REALIZZAZIONE CROSSODROMO IN VIA BOSCHETTE

VERIFICA DI ASSOGGETTABILITA' A VIA

integrazioni nota prot. 2020/0041372 del 03.08.2020

Figura 1 Individuazione collocazione del generatore

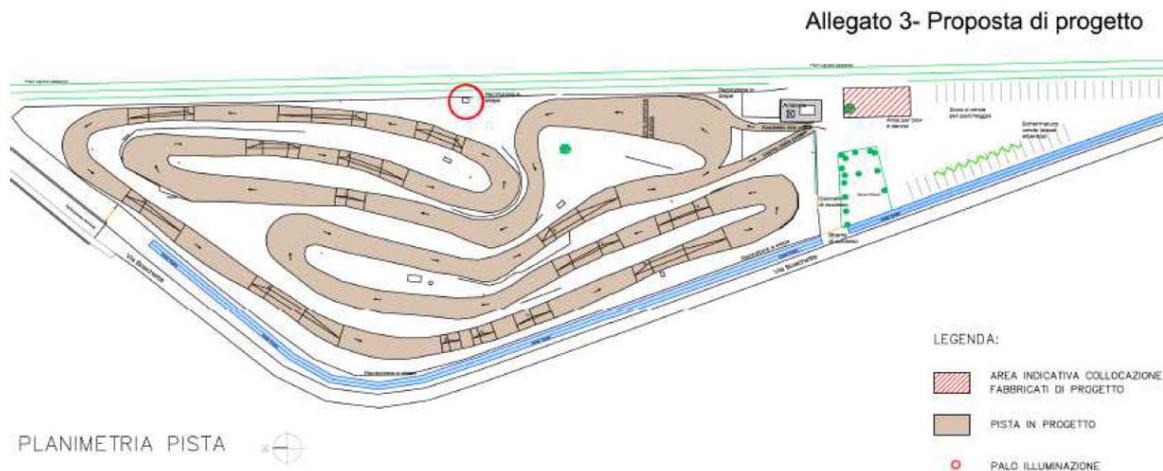
- *Non è stato preso in considerazione, nella simulazione "stato futuro", il contributo, quale sorgente di emissione sonora, del generatore autonomo di corrente, citato al punto 3.3. della Relazione illustrativa, da valutare.*

In merito a tale richiesta si riporta a seguire l'estratto della pianta del progetto nella quale viene evidenziato in rosso il punto di posizionamento del palo di illuminazione alla base del quale verrà posto il Gruppo Elettrogeno a servizio dello stesso sistema di illuminazione. Come si evidenzia lo stesso sarà posizionato in prossimità del confine est della proprietà.

Si prevede di installare un Gruppo Elettrogeno di potenza pari a 20-25 kW (25-30 kVA) circa del tipo silenzioso, tipo ONIS VISA BigFox Soundproof P30 o similare, con silenziatore sullo scarico fumi ϕ 600 mm o similare, con le seguenti caratteristiche acustiche:

- Livello di pressione sonora @ 7 m = 63 dB(A)

Tale gruppo elettrogeno sarà a servizio dell'illuminazione utilizzata solo per la pulizia/sistemazione della pista dopo le attività motoristiche e quindi non in concomitanza con le stesse, stimandone un utilizzo per circa 1 ora giornaliera (nei giorni di attività), in periodo comunque il periodo diurno ai fini della classificazione acustica.

$$L_{emi-EST} = 63 + 10 \log (1/16) = 63 - 12 = 51,0 \text{ dB(A)} \leq 55 \text{ dB(A)}$$

Il livello di immissione sonora si calcola sommando al livello di emissione sonora il livello del clima acustico esistente pari a 33,5 dB(A) (assunzione molto cautelativa) e quindi:
 $L_{imm-EST} = 10 \log (10^{51/10} + 10^{33,5/10}) = 51,0 \text{ dB(A)} \leq 60 \text{ dB(A)}$
